Konsekvensbedömning alt 2:

UTKAST/ARBETSMATERIAL
Sickla skola
Alt 2 Trafik 2013-12-02
Skala 1:500 (A3)
Sweco LOWE

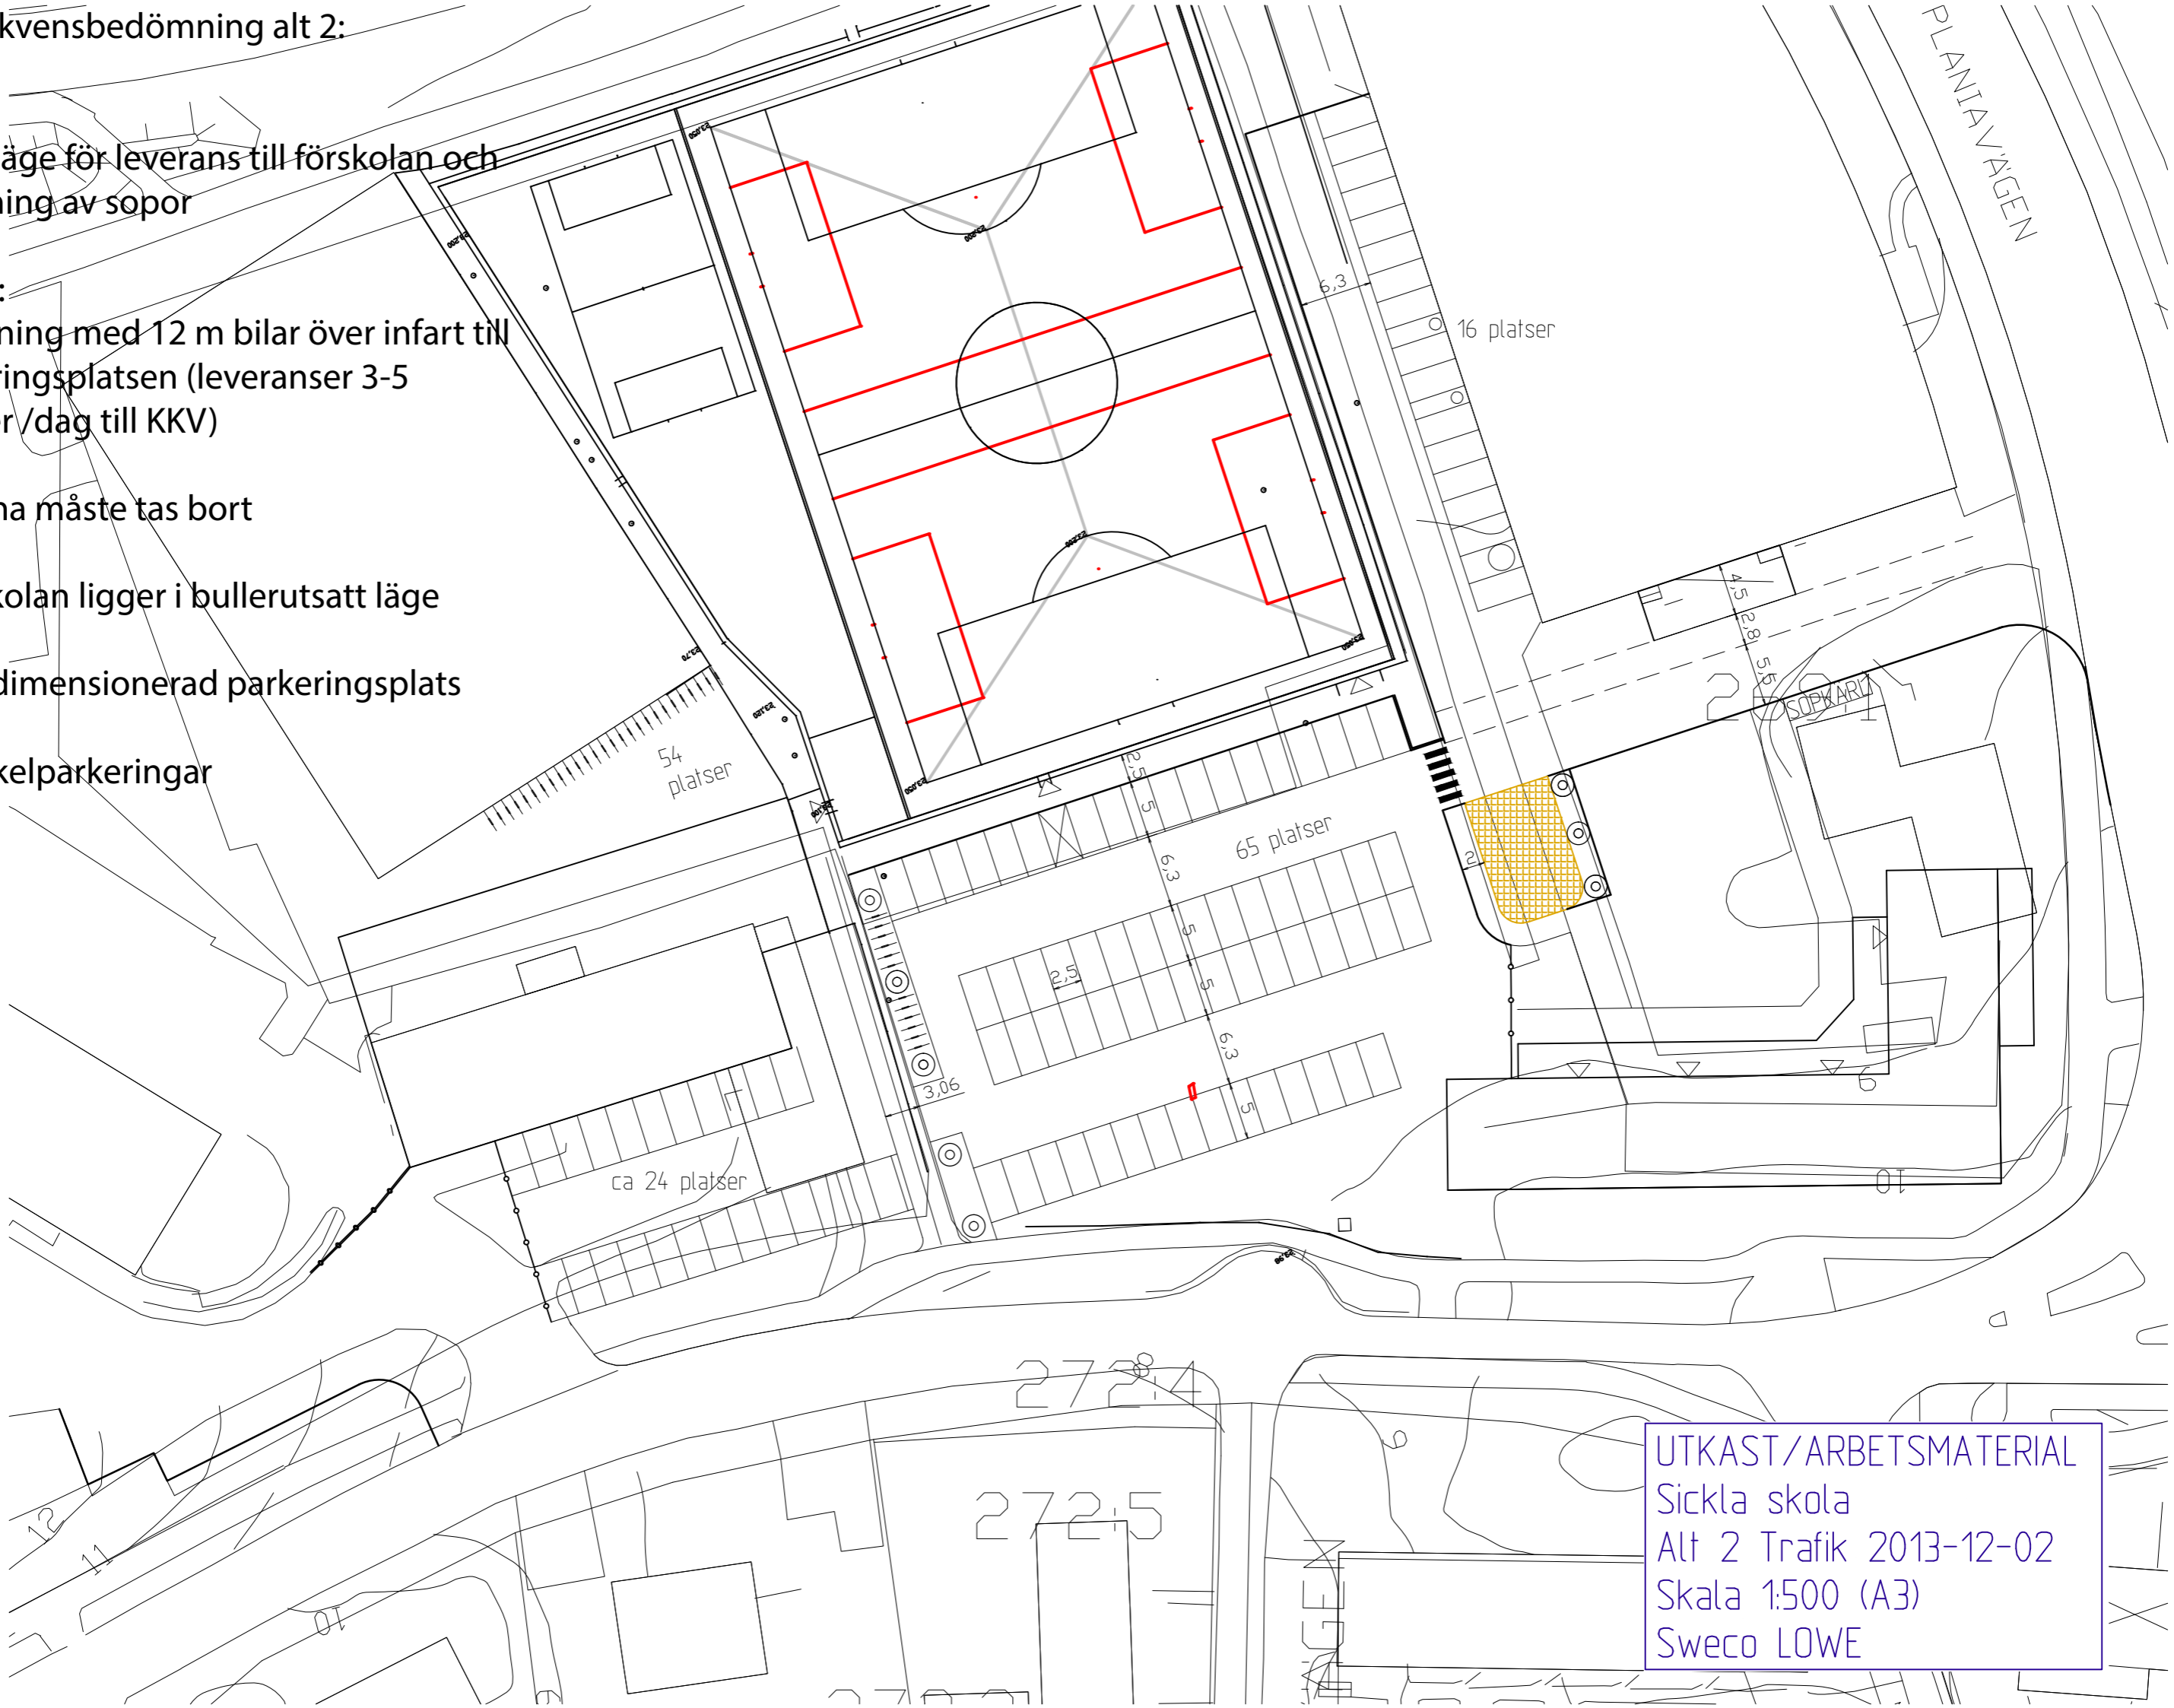
Plus:

+ bra läge för leverans till förskolan och hämtning av sopor

Minus:

- Backning med 12 m bilar över infart till parkeringsplatsen (leveranser 3-5 gånger/dag till KKV)

- Ekarna måste tas bort

- Förskolan ligger i bullerutsatt läge

- Överdimensionerad parkeringsplats

- Få cykelparkeringar
